**AVIS RELATIF À LA PROTECTION
CONTRE LES EVENTUELS EFFETS NOCIFS ET NUISANCES
PROVOQUÉS PAR LES RAYONNEMENTS NON IONISANTS
GÉNÉRÉS PAR DES ANTENNES ÉMETTRICES STATIONNAIRES
Commune : MARCHE-EN-FAMENNE - Exploitant : TELENET GROUP
Référence exploitant : LX6327M**

Rapport n° 1505 / 2025

Adresse	Gare de Marloie Place de la Gare 6900 MARCHE-EN-FAMENNE (Marche-en-Famenne)
Coordonnées Lambert belge 72	217494E 99608N
Type d'implantation	Pylône
Exploitant	TELENET GROUP
Réf. du site de l'exploitant	LX6327M

Figure 1 : Vue en plan des lieux de séjour et des points de contrôle

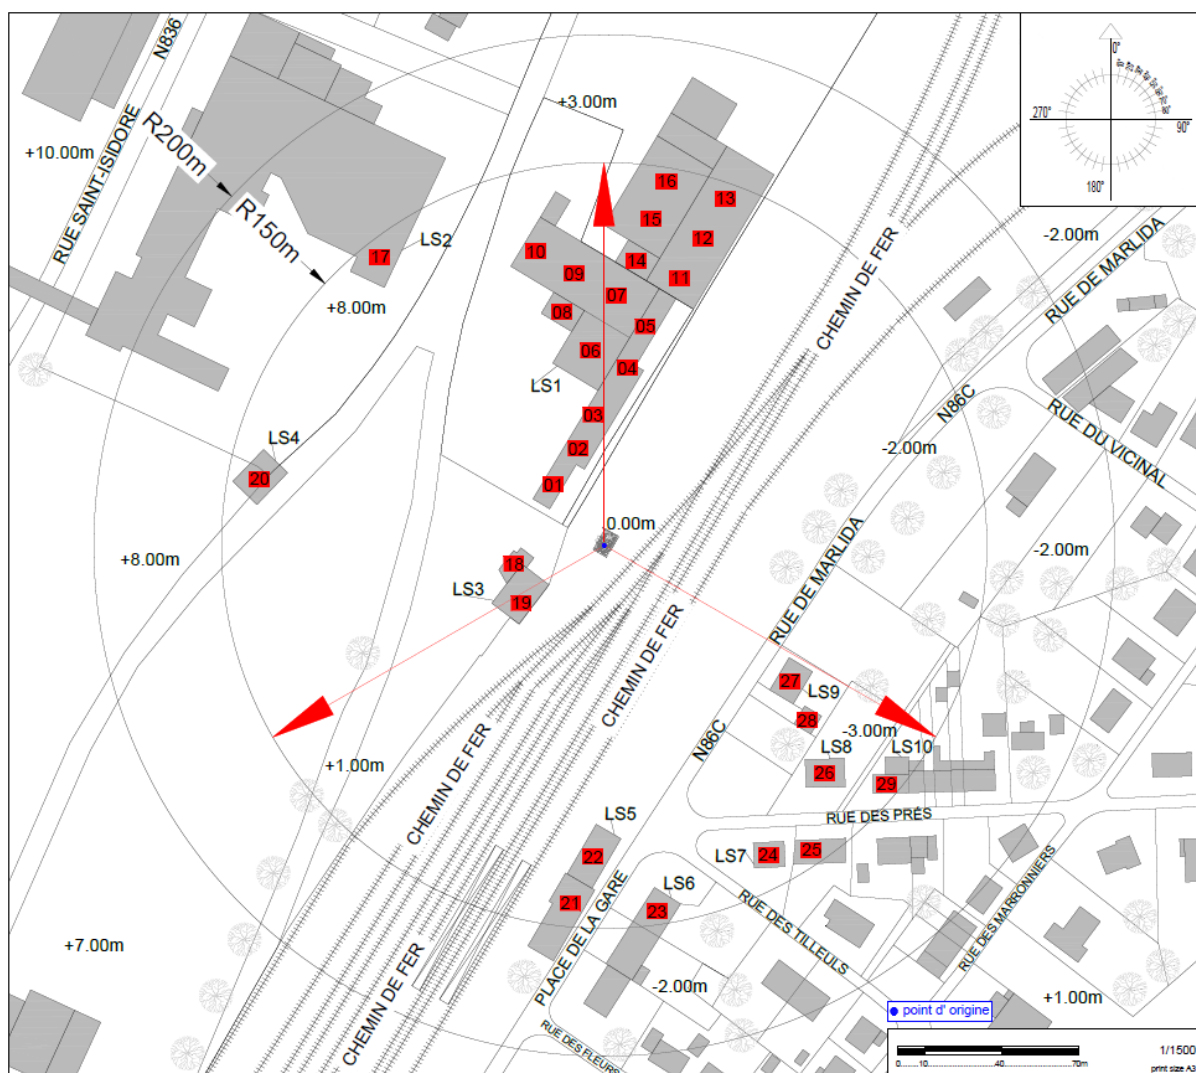
N° point de contrôle	LS	Atténuation (dB)	Indice d'exposition relatif à la limite par installation IE_i
5	LS1	3,0	0,490
6	LS1	3,0	0,486
8	LS1	3,0	0,458
27	LS9	3,0	0,454
7	LS1	3,0	0,407
4	LS1	3,0	0,383
9	LS1	3,0	0,346
28	LS9	3,0	0,317
11	LS1	3,0	0,313
14	LS1	3,0	0,309
10	LS1	3,0	0,278
26	LS8	3,0	0,240
15	LS1	3,0	0,234
12	LS1	3,0	0,222
16	LS1	3,0	0,185
29	LS10	3,0	0,184
13	LS1	3,0	0,171
25	LS7	3,0	0,148
24	LS7	3,0	0,143
20	LS4	3,0	0,113
17	LS2	3,0	0,107
22	LS5	3,0	0,105
23	LS6	3,0	0,081
21	LS5	3,0	0,080
3	LS1	3,0	0,073
2	LS1	3,0	0,073
19	LS3	3,0	0,065
18	LS3	3,0	0,048
1	LS1	3,0	0,035

En ce qui concerne les antennes de l'installation mentionnées dans le tableau 1, la distance maximale à laquelle la limite pourrait être atteinte, à l'extérieur, est égale à 91,4 m. S'il n'y a pas de LS à une distance inférieure, les antennes respectent forcément la limite d'immission.

Dans le cas des LS situés à l'intérieur des bâtiments, une atténuation d'obstacle est prise en compte et il en résulte que la distance maximale à laquelle la limite pourrait être atteinte se réduit à 65,1 m.

Figure 2 : Vue en plan des installations d'antennes dans un rayon de 300 mètres autour de l'installation faisant l'objet de la demande d'avis

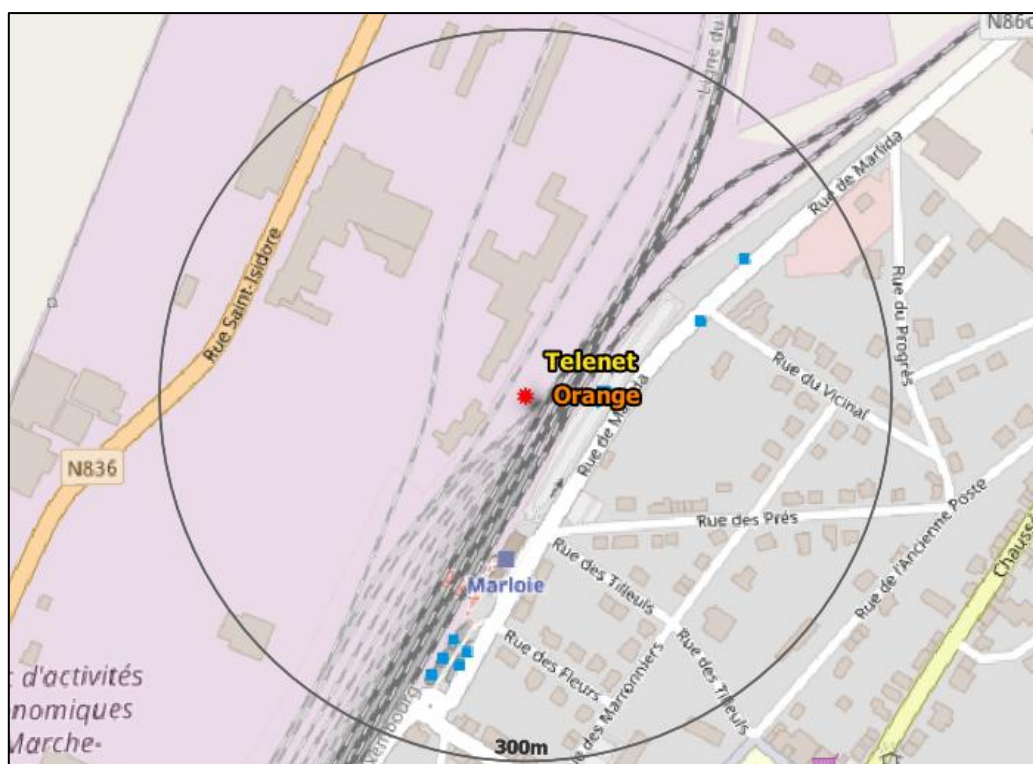
- a) il y a au plus 4 installations d'antennes émettrices stationnaires présentes dans la zone d'évaluation de 300 mètres de rayon représentée dans la figure 2, y inclus l'installation référencée dans le paragraphe 2 : la limite cumulative définie à l'article 4, §2 du décret est nécessairement respectée dans les lieux de séjour à l'intérieur de la zone d'évaluation de 300 mètres de rayon ;

- b) il y a exactement 5 installations d'antennes émettrices stationnaires présentes dans la zone d'évaluation de 300 mètres de rayon représentée dans la figure 2, y inclus l'installation référencée dans le paragraphe 2 et il existe, pour 3 ou 4 de ces installations, un avis attestant le respect de la limite abrogée de 3 V/m : la limite cumulative définie à l'article 4, §2 du décret est nécessairement respectée dans les lieux de séjour à l'intérieur de la zone d'évaluation de 300 mètres de rayon ;

- c) dans tous les autres cas, il a été vérifié que la limite cumulative définie à l'article 4, §2 du décret n'est pas dépassée dans les lieux de séjour sur base du nombre d'installations localisées dans la zone d'évaluation de 300 mètres de rayon représentée dans la figure 2, de leur localisation ainsi que des données inscrites dans la figure 1 et au paragraphe 4 du présent avis et dans les avis attestant le respect de la limite par installation ou de la limite abrogée de 3 V/m relatifs aux autres installations reprises dans la figure 2.

Compte tenu des considérations ci-dessus, il apparaît que l'intensité du rayonnement électromagnétique généré, dans les lieux de séjour situés dans un rayon de 300 mètres autour de l'installation référencée dans le paragraphe 2, par l'ensemble des antennes émettrices stationnaires de l'ensemble des exploitants du même site d'antennes émettrices stationnaires respecte la limite fixée à l'article 4, § 2 du décret.
